Emne: Sv: Oversendelse av uttalelser/merknader - plan 5113 - Landstrøm Fosen

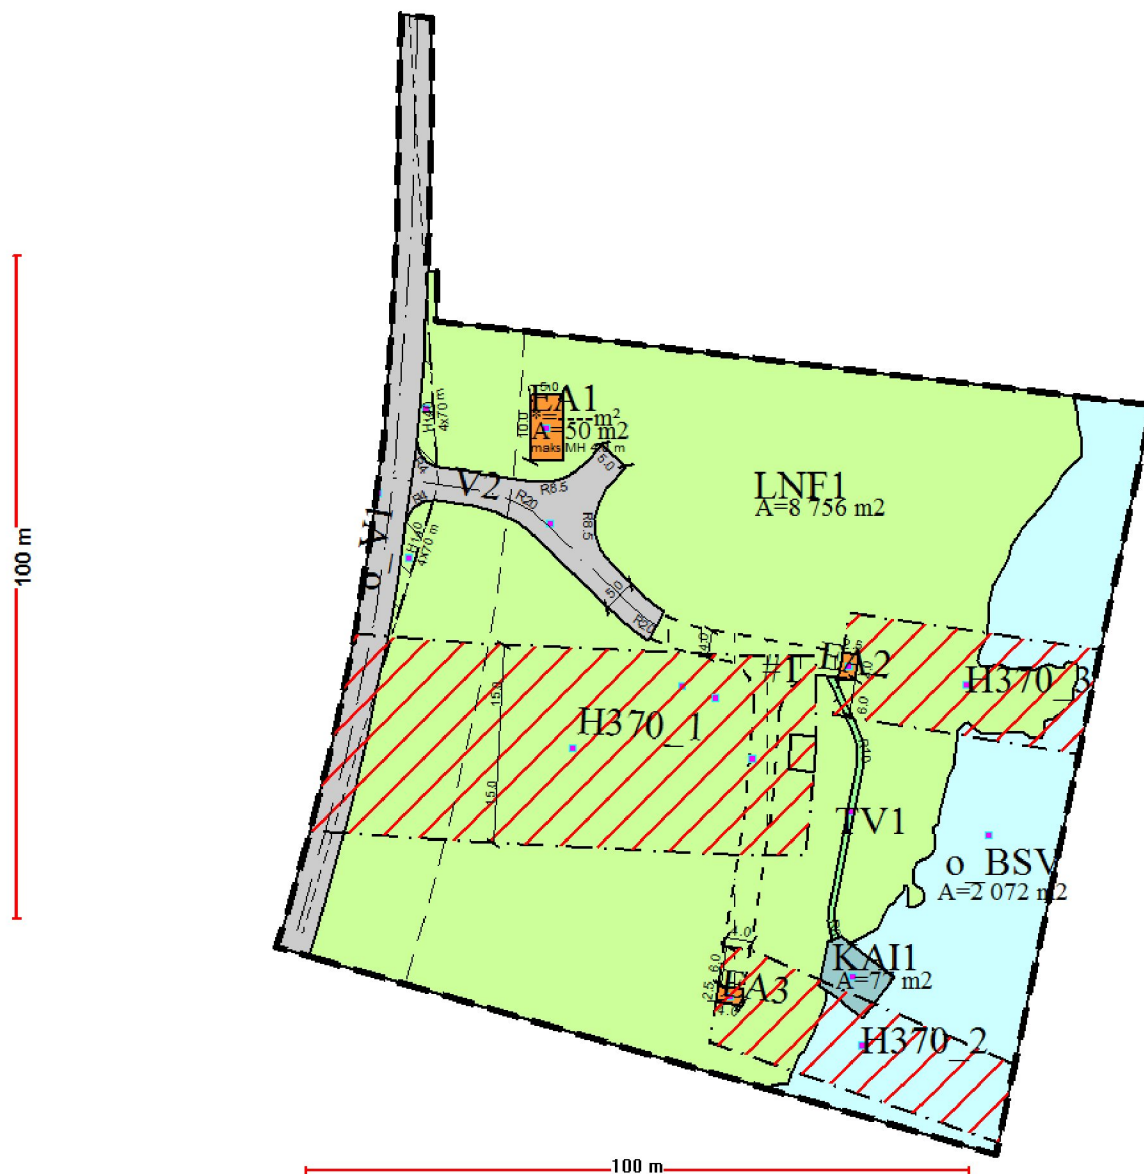
Innsendt kartfil er ikke i henhold til innsendt PDF (gammel kartfil?). Se bilde under fra teknisk tegner.
